南大光电半导体材料有限公司
年产 190 吨前驱体材料产业化项目(一期
2 阶段一批次)
安全设施竣工验收安全评价报告
(备案稿)

安全设施竣工验收安全评价报告评价人员签字表

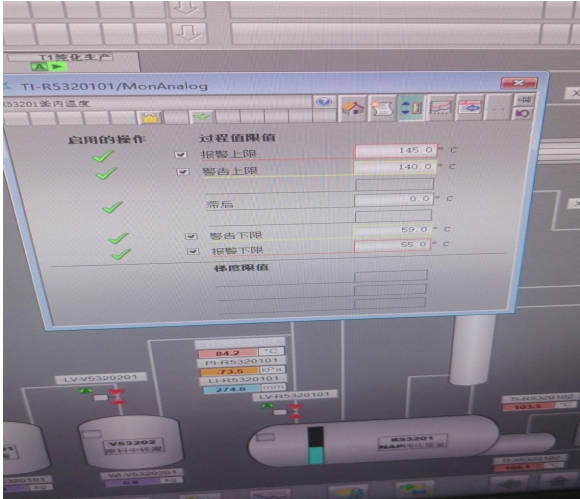
2	现场多处设备位号与设计不一致。  	已将现场设备位号修改与设计一致，如 V53206 “前馏分罐”修改为“第一馏分罐”、V53208 “产品罐”修改为“第三馏分罐”。  
3	防火门电磁门禁及接线盒不防爆。	防火门电磁门禁及接线盒更换为防爆型。
